Nota van Wijziging

Tracébesluit A27/A12 Ring Utrecht

Datum	december 2016
Status	Definitief

NR 2 Veiligheidsscherm en inpassing bij Volkstuinen ATV Stadion

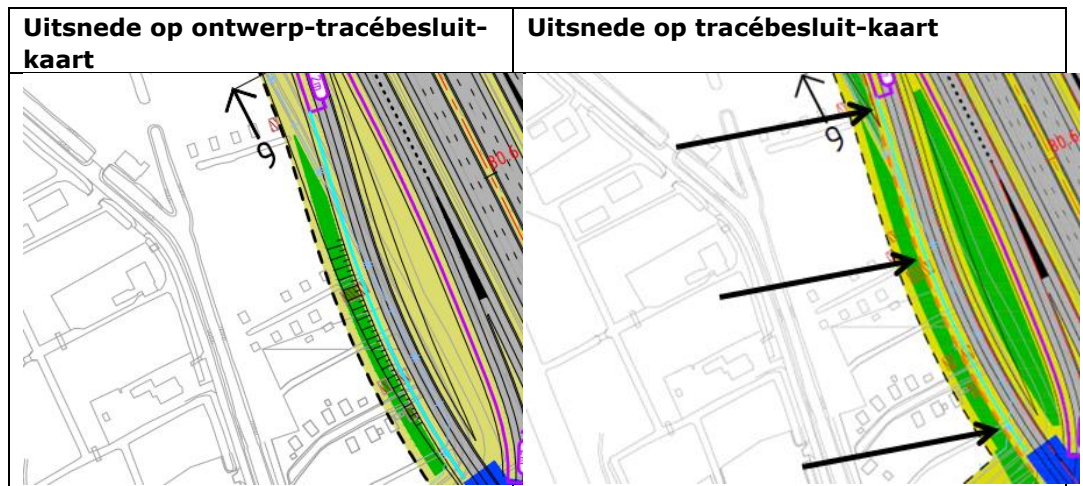
Langs de volkstuinen van ATV stadion, in de buurt van de Oostbroekselaan is een veiligheidsscherm langs de snelweg opgenomen. Dit scherm stond niet duidelijk op de ontwerp-tracébesluitkaarten weergegeven. Uit het oogpunt van landschappelijke inpassing is er in het tracébesluit voor gekozen deze veiligheidsschermen net zo uit te voeren als de aansluitende geluidschermen in het project. Daarmee krijgen ze een akoestische werking. In het tracébesluit is de omvang en de locatie van de inpassingsmaatregelen niet gewijzigd.

NR 3 Veiligheidsscherm Groene Verbinding

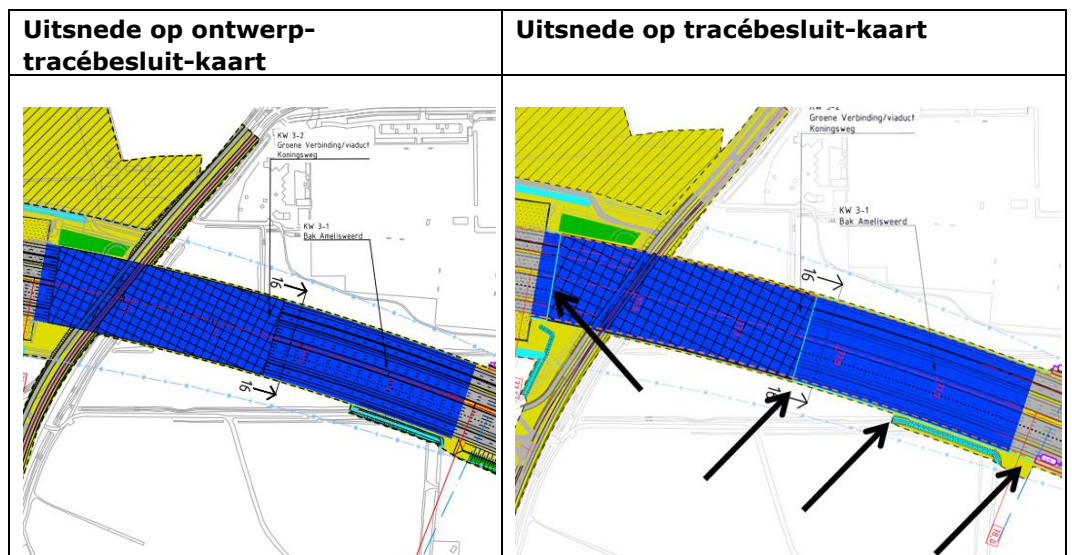
Langs de randen van de Groene Verbinding (op de randen van de Bak Amelisweerd en op de randen van het dak) is een veiligheidsscherm langs de snelweg opgenomen. Dit scherm stond niet duidelijk op de tracébesluitkaarten weergegeven. Uit het oogpunt van verkeersveiligheid is er in het tracébesluit voor gekozen deze veiligheidsschermen net zo uit te voeren als de aansluitende geluidschermen in het project. Daarmee krijgen ze een akoestische werking. In het tracébesluit is de omvang en de locatie van de inpassingsmaatregelen niet gewijzigd.

NR 6 Boscompensatie De Bilt-Groenekansweg

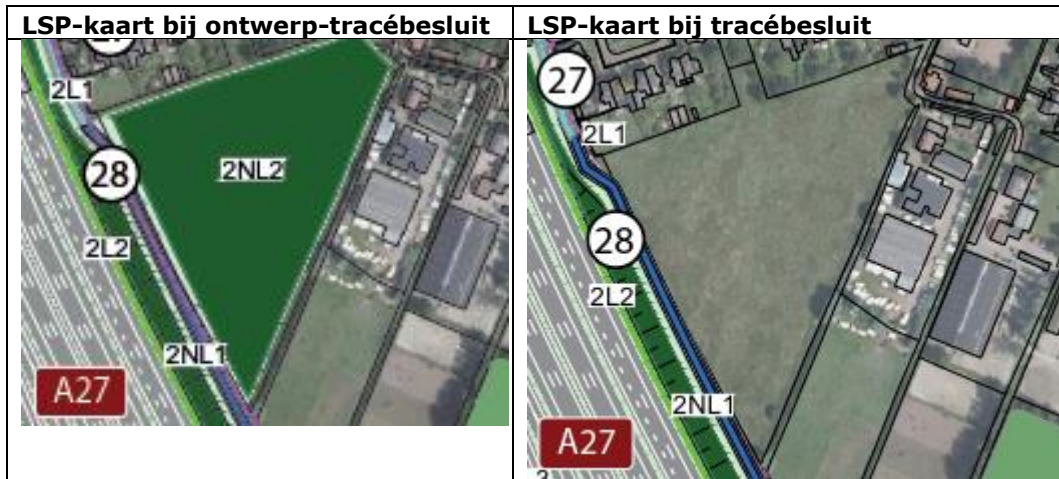
Langs de Groenekansweg in de gemeente De Bilt ligt een nieuw te ontwikkelen perceel tussen de weg en de spoorlijn Utrecht-Amersfoort. Met de gemeente De Bilt is afgesproken dat op dit perceel 4 ha bos voor de boscompensatie Ring Utrecht kan worden gerealiseerd. Dit gebied is niet opgenomen op de kaarten van het tracébesluit, maar wel in het landschapsplan. Deze boscompensatie heeft geen invloed op de tracébesluit-grens. De exacte invulling van deze 4 hectare wordt vastgelegd in de Bestuursafspraken.

NR 10 Boscompensatie zuidwestkwadrant Viaduct Utrechtseweg bij Houten

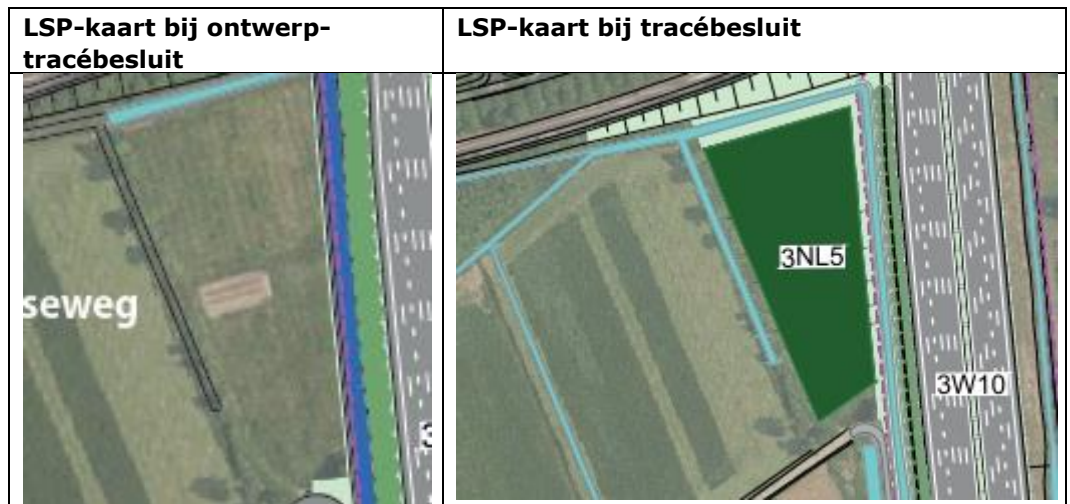
Direct ten zuiden van de Utrechtseweg en ten westen van de A27 is een perceel beschikbaar voor boscompensatie. Bepanting van dit perceel past in de structuur van boomgaarden zoals die rond Houten aanwezig is. In dit perceel wordt boscompensatie gerealiseerd. Deze aanpassing heeft geen invloed op de tracébesluit-grens.

NR 11 Beplanting langs golfbaan Nieuwegein

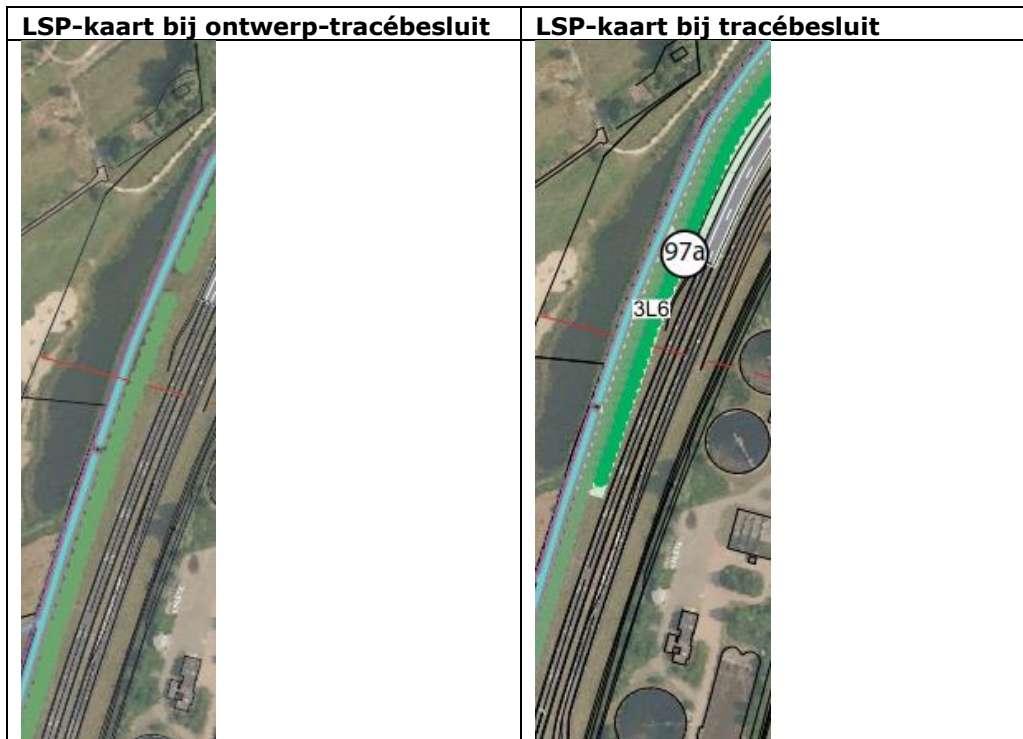
De exploitant van de golfbaan Nieuwegein bij de aansluiting Houten op de A27 heeft gevraagd of er meer zichtbeperkende beplanting in de zone langs de golfbaan kan komen. Hiermee wordt het zicht van de golfbaan op de weg beperkt en de belevingswaarde op de golfbaan vergroot. Dit verzoek is overgenomen. Deze aanpassing heeft geen invloed op de tracébesluit-grens.

De bruine lijn onder 1N2 is de dassentunnel

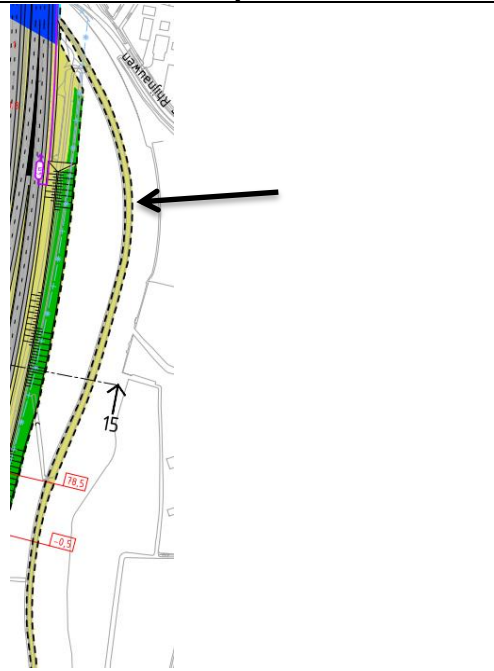
Naar aanleiding van zienswijzen is een dassentunnel toegevoegd aan de oostzijde van de A27 onder de N234 (Nieuwe Weteringseweg). Hiermee wordt het plangebied van het project Ring Utrecht voor de das verbonden met het noordelijk gelegen gebied tot aan Maartensdijk. (maatregelcode 1N2).

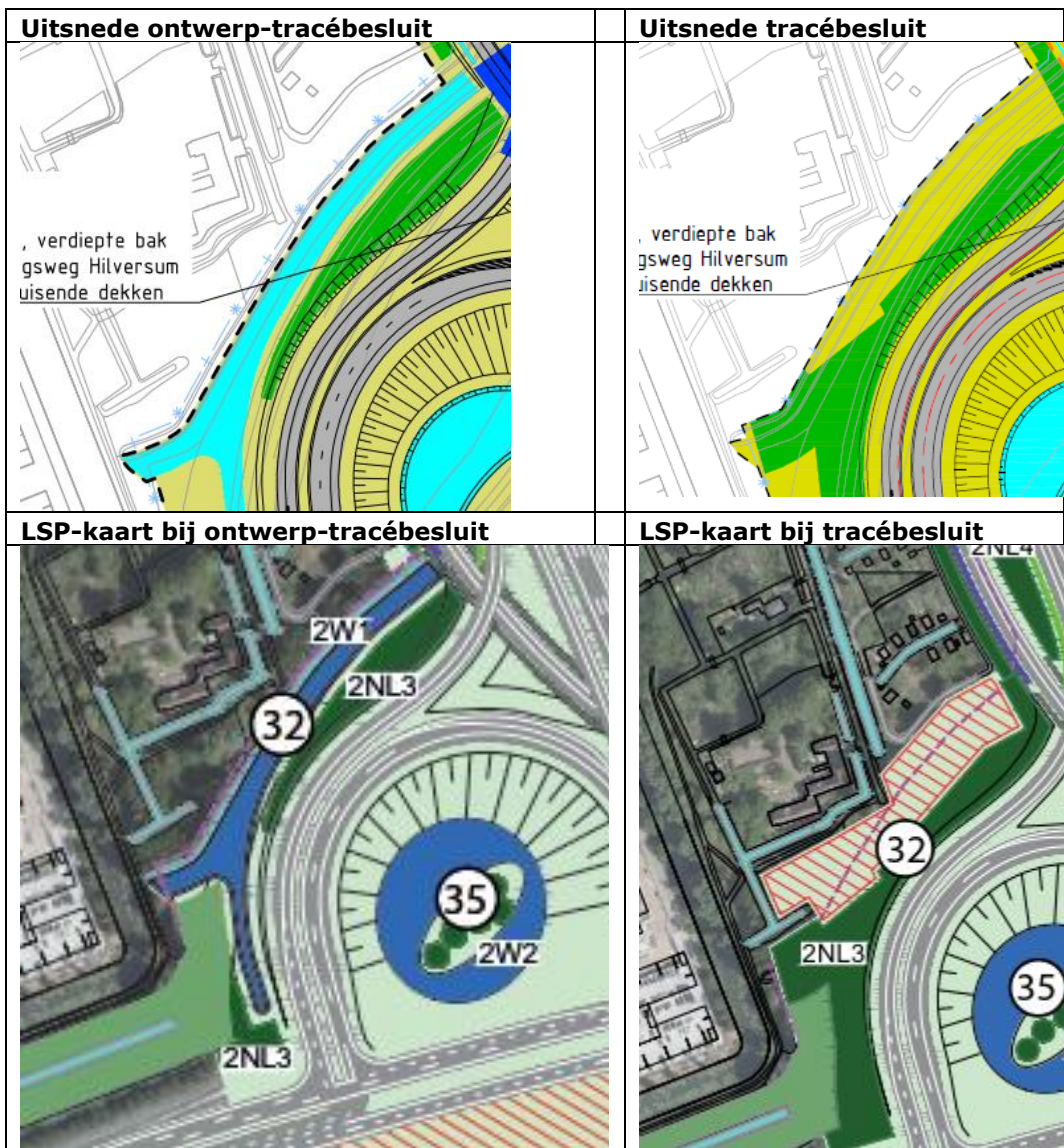
In het ontwerp-tracébesluit is watercompensatie (2W1) opgenomen tussen de volkstuinten en knooppunt Rijnsweerd. Op basis van zienswijzen is besloten deze watercompensatie te verplaatsen, evenals de bestaande watergang op deze locatie. Hiermee komt ruimte vrij voor een herinrichting van het gebied waarin het mogelijk is om volkstuinten te compenseren.

De wateropgave binnen het peilgebied Kromme Rijn wordt gerealiseerd in een nieuwe nevengeul ten zuiden van het bos Amelisweerd. Deze komt terug bij de natuurvriendelijke oevers Kromme Rijn: zie hiervoor maatregel NR 26. Deze aanpassing leidt tot een verkleining van het gebied binnen de tracébesluit-grens. Aan de oostzijde van de volkstuinten zal een geleidelijke overgang van het talud naar een damwand opgenomen worden. Dit heeft geen effect op de begrenzing van het tracébesluit.

NR 28 Waterzuivering pompkelder Bak Amelisweerd (3W3)

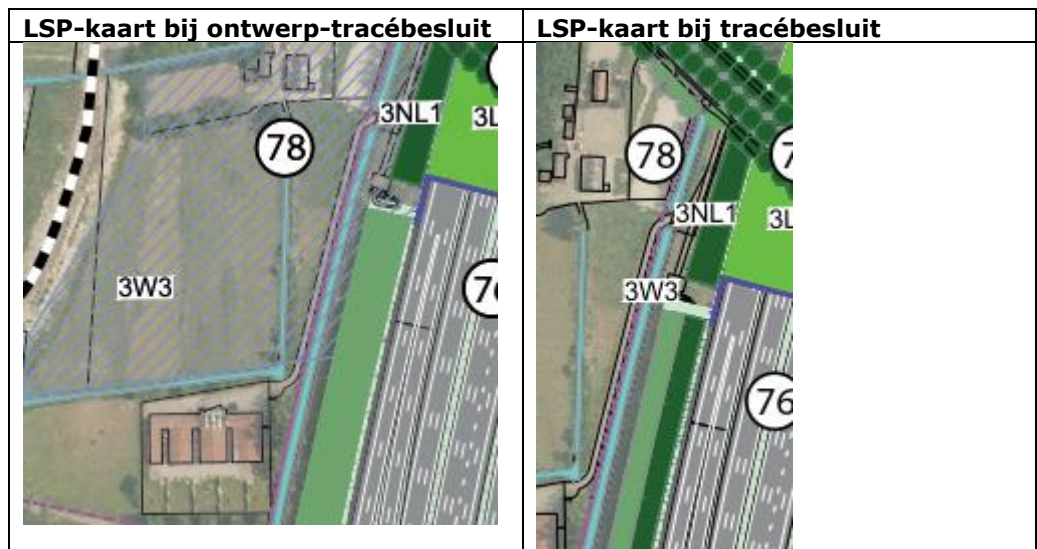
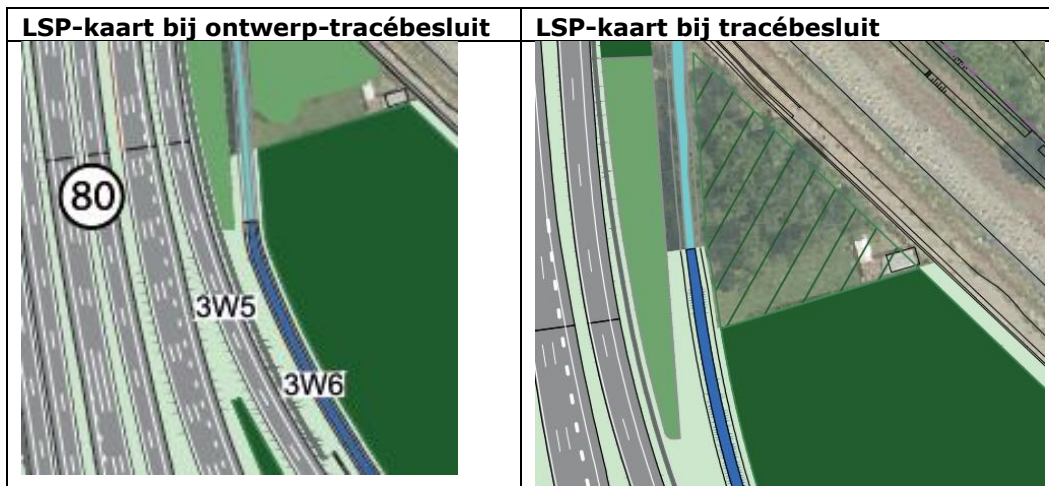
In het Landschapsplan bij het ontwerp-tracébesluit is het gehele deel van de Houtense Vlake binnen de ontwerp-tracébesluit-grens aangeduid als zoeklocatie voor waterzuivering. Inmiddels is op basis van nader onderzoek vastgesteld dat er slechts een beperkt oppervlak hiervoor noodzakelijk is en dat dit oppervlak kan worden gevonden in/direct aansluitend aan de bestaande watergang waarmee het water uit de pompkelder door het gebied wordt afgevoerd. Het zoekgebied voor waterzuivering is daarmee aanzienlijk beperkt. Deze aanpassing heeft geen invloed op de tracébesluit-grens.

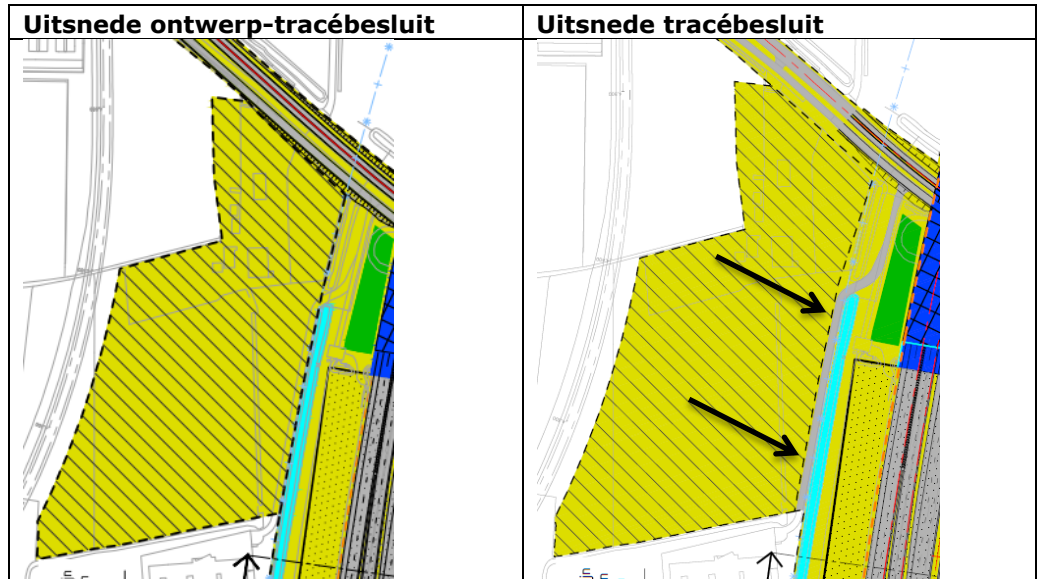
Naar aanleiding van zienswijzen van een huidige gebruiker van het gebied (het dierenasiel) is de bereikbaarheid van het dierenasiel gegarandeerd door een verkleining van het werkterrein zodat de ontsluitingsweg hier buiten valt. Deze aanpassing heeft geen invloed op de tracébesluit-grens.

NR 38 Werkterrein A27 voormalige stadskwekerij

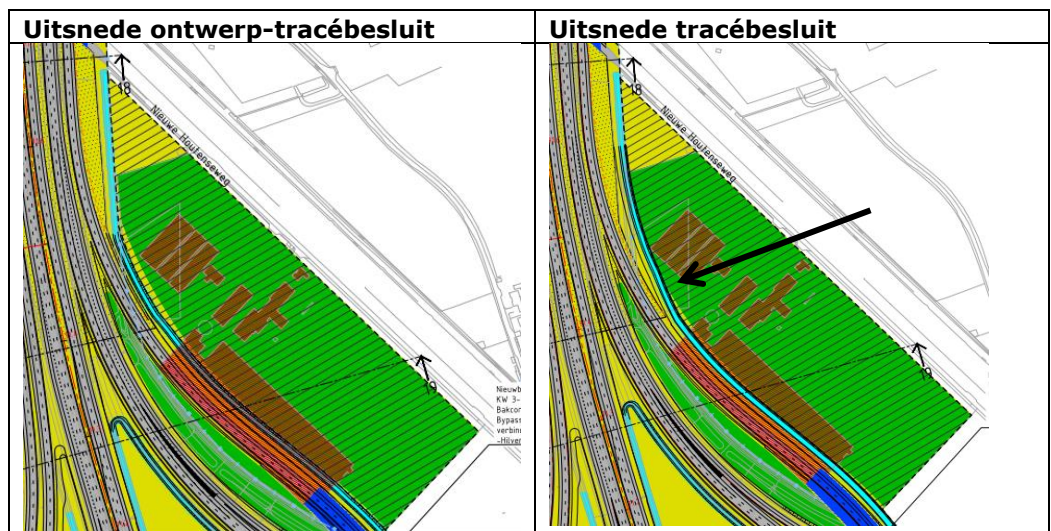
In het ontwerp-tracébesluit is het terrein van de voormalige stadskwekerij als werkterrein opgenomen. Dit werkterrein is noodzakelijk voor de verlenging van het spoorviaduct Utrecht-Den Bosch en voor de aanpassingen in en rond Knooppunt Lunetten. De bestaande oefenlocatie voor honden is in het ontwerp-tracébesluit daarbuiten gelaten. Deze blijkt toch noodzakelijk in verband met de verlenging van het spoorviaduct Utrecht- Den Bosch. Het werkterrein is derhalve uitgebreid. Deze aanpassing heeft geen invloed op de tracébesluit-grens. Wel wordt naar aanleiding van de zienswijze van de naastgelegen zorginstelling een bufferzone richting de instelling gegarandeerd.

NR 39 Werkterrein A27 aansluiting Houten

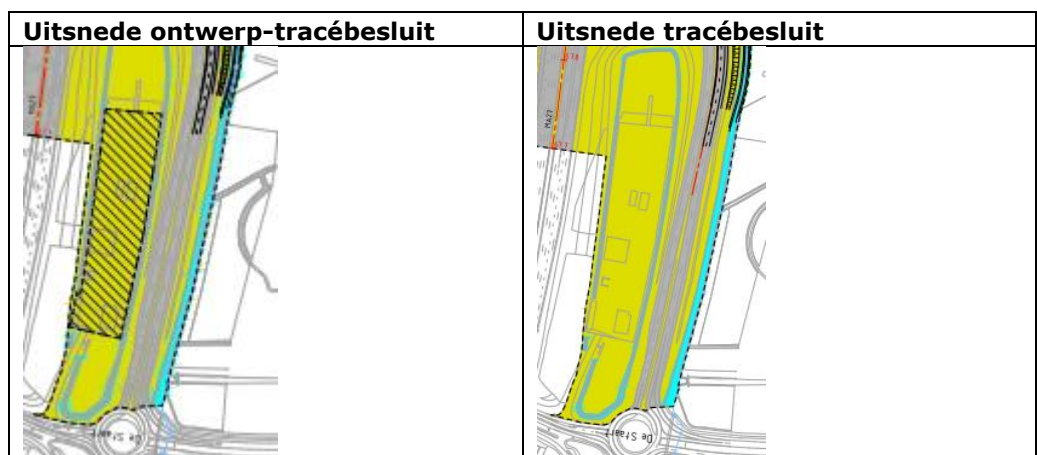
In het ontwerp-tracébesluit is in de oostelijke lus van de aansluiting Houten een werkterrein opgenomen. Inmiddels is vast komen te staan dat de functie van dit terrein als zoutopslag voor het beheerdistrict van Rijkswaterstaat wordt gehandhaafd en gemoderniseerd. De optie om dit gebied als werkterrein te benutten komt derhalve te vervallen. Deze aanpassing leidt tot een verkleining van het gebied binnen de tracébesluit-grens.

NR 40 Werkterrein A12 Aansluiting Nieuwegein (zuidzijde)

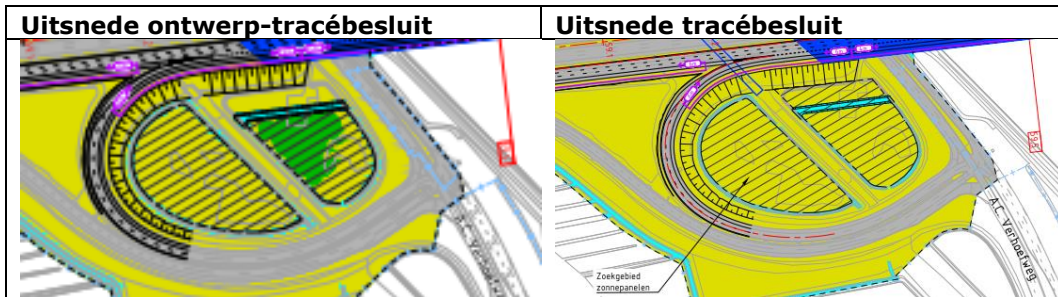
In de lus van de aansluiting is een werkterrein voorzien. Ten opzichte van het ontwerp-tracébesluit is in het tracébesluit het oppervlak van het werkterrein binnen deze lus vergroot. Deze aanpassing heeft geen invloed op de tracébesluit-grens.

NR 43 Werkterrein A12 toerit Hoograven

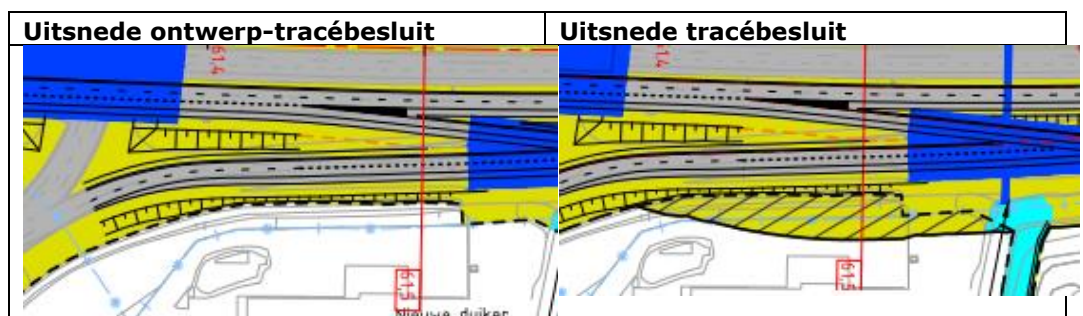
Tussen het gereed komen van het ontwerp-tracébesluit en het tracébesluit is nader onderzoek verricht naar de bouwwijze en –fasering van de kunstwerken en de werkterreinen die hiervoor noodzakelijk zijn. Daaruit is gebleken dat er aan de zuidzijde van de A12 ter hoogte van Gamma en de Laagravense Plas extra ruimte nodig is. Deze ruimte wordt gebruikt om een tijdelijke toerit aan te leggen, waardoor op de plaats van de bestaande toerit een kunstwerk kan worden gebouwd. Deze aanpassing leidt tot een uitbreiding van het gebied binnen de tracébesluit-grens.

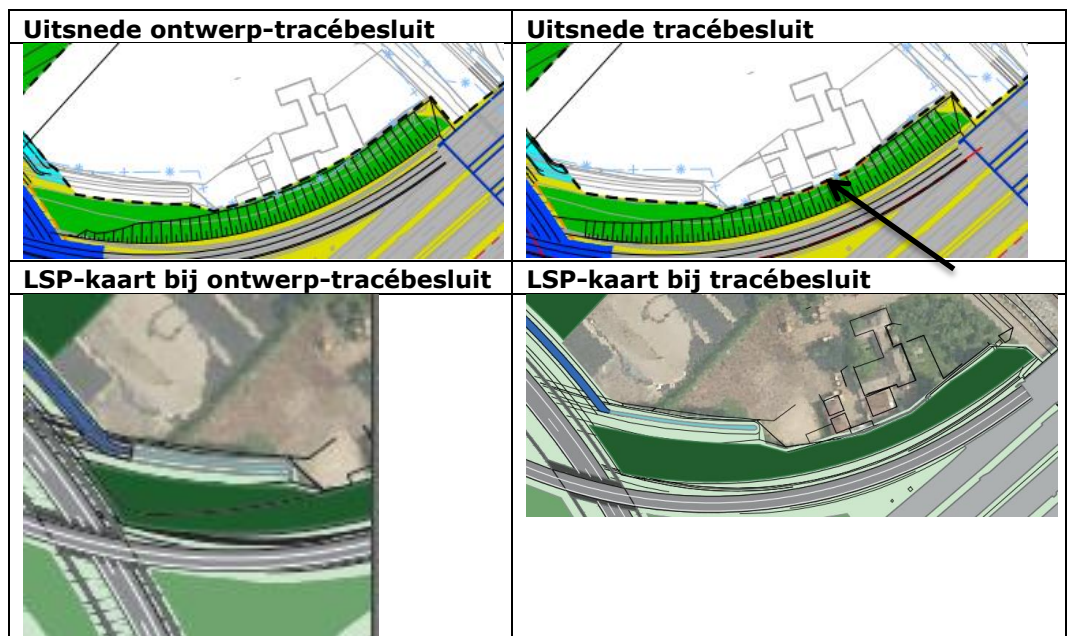
De aanpassing van het talud onderaan de boog Arnhem-Hilversum in knooppunt Lunetten leidde in het ontwerp-tracébesluit tot ruimtebeslag op een aantal opstallen van de zorginrichting op deze locatie. In het tracébesluit is een damwand opgenomen om ruimte te sparen waardoor deze opstallen op één na kunnen blijven staan. Voor een van de opstallen (een fietsenstalling) wordt in de uitvoering een nieuwe locatie gezocht.

Deze aanpassing leidt tot een verkleining van het gebied binnen de tracébesluit-grens.

NR 48 Tankgracht Nieuwe Hollandse Waterlinie

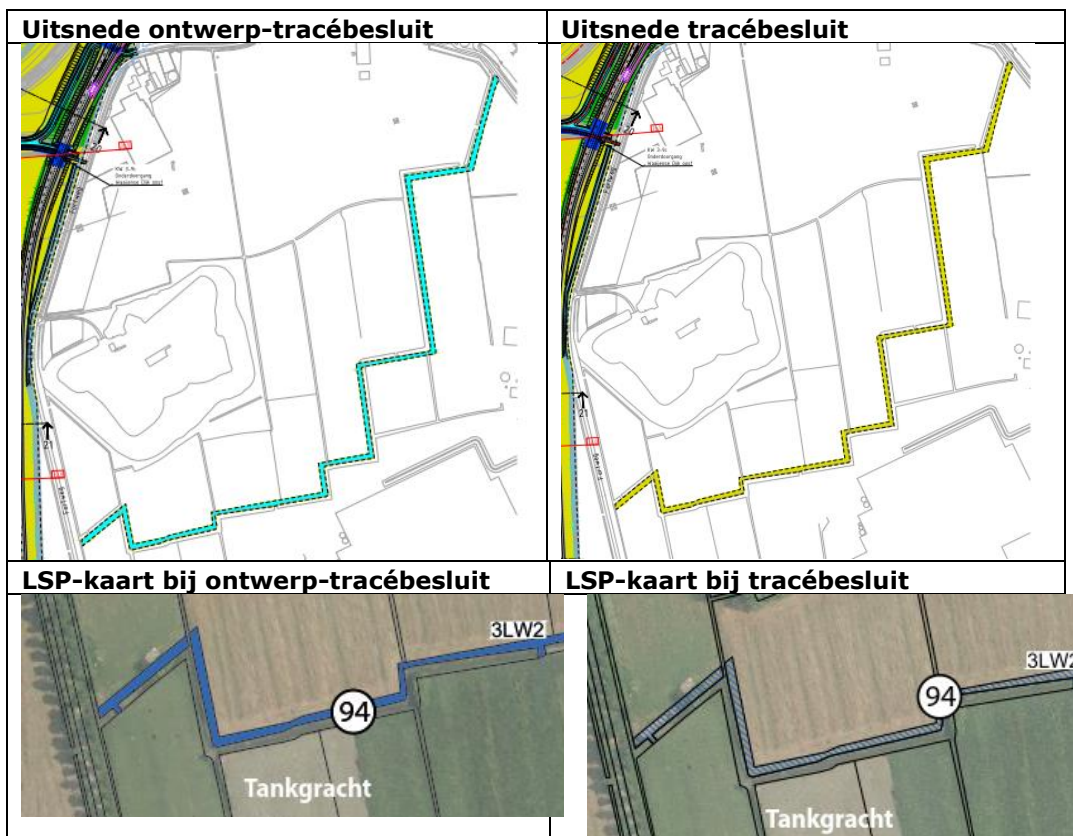
In het ontwerp-tracébesluit is een herstel van de tankgracht als watergang opgenomen. Naar aanleiding van zienswijzen wordt afgezien van een invulling met water over de gehele lengte maar is de tankgracht opgenomen als een ruimtereservering voor een nader te bepalen inrichting op basis van de cultuurhistorische waarde van het gebied. Deze inrichting wordt gericht op het beleefbaar maken van de tankgracht. Deze aanpassing heeft geen invloed op de tracébesluit-grens.
